תכנית מפורטת מס' 215-0690883 - מסילת עפולה ג'נין

תגובת המתנגדים למסמך "בחינת חלופות"

חוות דעת הנדסית בנושא

ראו מפות מס' 1 ו-2 להלן

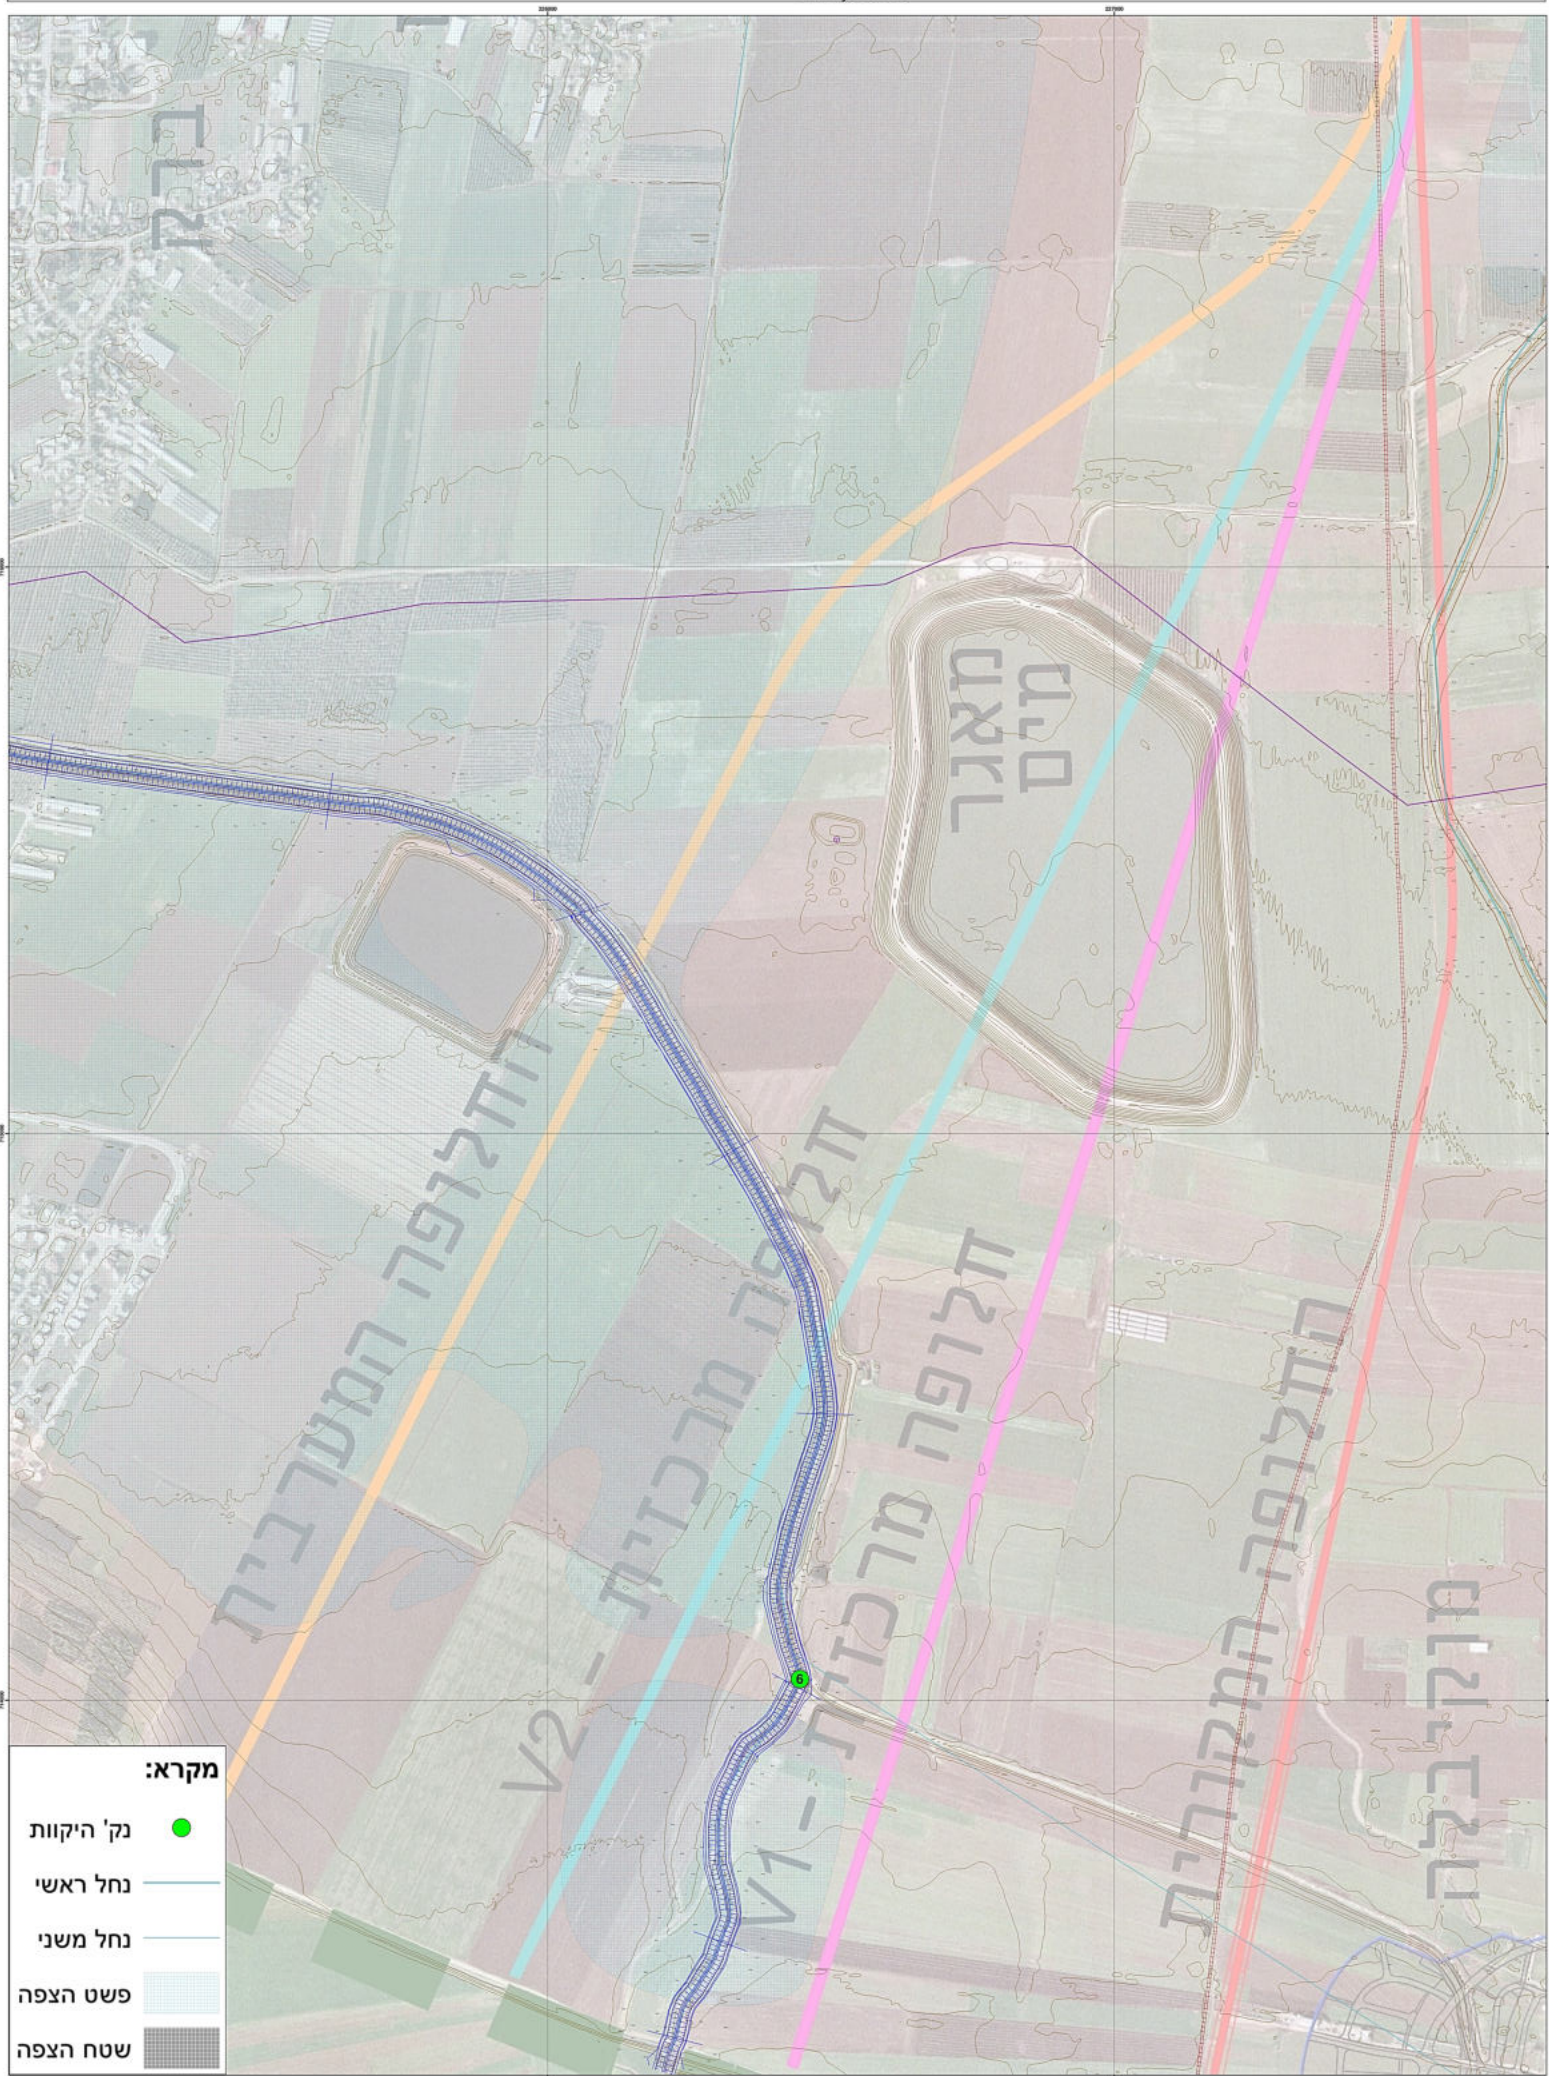
1. חוות דעת זו מתייחסת לאזור מעלה נחל הקישון שנמצא בתחום ישראל. שטח תחום על ידי הכפר מוקייבלה ממזרח ומושב רם און ממערב, גדר ההפרדה מדרום ושני מאגרי המים מצפון.
2. אפיק נחל הקישון בשטח זה מוסדר באמצעות תעלה אשר תחומה על ידי סוללה לאורך הגדה הצפון-מזרחית של הנחל ומתנשאת לגובה של 1.5 מ' עד 2.0 מ' לערך מעל פני הקרקע הסמוכים אליה.
3. יצוין כי פני הקרקע הטבעיים מצפון מזרח לנחל נמוכים מאלה שבצד הדרום מערבי שלו.
4. במעלה אפיק הנחל הותקן מעביר מים שהוא חלק מסוללה המתנשאת לגובה של 4 מ' מעל פני הקרקע ואשר מהווה את הבסיס לגדר ההפרדה.

5. פשט ההצפה ממערב לנחל הקישון לפי התשריט של תמ"א 1 תואם את פשט ההצפה המסומן ברשות הניקוז של נחל הקישון ונמצא רוב-רובו מערבית לנחל.
6. מיקומו של פשט ההצפה מערבית לנחל הינו תוצאה מקיומה של הסוללה לאורך הגדה המזרחית של הנחל מכיוון שהיא מונעת את התפשטות המים לכיוון מזרח, למרות שמפלט פני הקרקע ממזרח לנחל דומה, ואף נמוך יותר, ממפלט פני הקרקע מדרום מערב לנחל.

7. לפי הערכתי המקצועית, שניתן לאמת אותה באמצעות מודל הידראולי, גובה המים בעת הצפה עשוי להגיע לכ- 0.5 מ' ועד כ- 0.80 מ' מעל פני הקרקע הקיימים בהסתברות של 1% (כלומר, אירוע שתקופת החזרה שלו הינה אחת למאה שנים).

8. הערכה זו אינה מתייחסת לקיומו של מעביר המים שבבסיס גדר ההפרדה שיכול להקטין את מפלט פשט ההצפה. שכן, ספיקת המים במעביר מוגבלת ביחס לספיקות השיא בנחל הקישון בהתאם למידותיו וכושר הולכתו. ניתן להעריך את ספיקת המעביר עד כ-75 מ"ק/שניה שמתאימה להסתברות של 5% (תקופת חזרה 1: 20 שנה). ספיקות השיא הצפויות בהסתברות 1% (תקופת חזרה 1: 100 שנה) כ-170 מ"ק/שניה ובהסתברות 2% (תקופת חזרה 1: 50 שנה) כ-125 מ"ק/שניה.

12. סלילת תוואי הרכבת והקמת המתקנים הנלווים לה בהתאם ל"חלופה המערבית" במפלס של 1.5 מ' לערך מעל מפלס פני הקרקע הטבעיים במקום, יבטיחו בצורה וודאית את אי הצפת המסילה ויתר המתקנים המוצעים במקום. פעולה זו תביא לכך שהשטח הדרוש עבור פשט ההצפה יצטמצם עד לקו ההגבהה של פני הקרקע לטובת הרכבת. זאת ועוד, ההגבהה האמורה תבטיח גם את אי הצפתו של מושב רם און, שכיום נמצא בתוך פשט ההצפה.
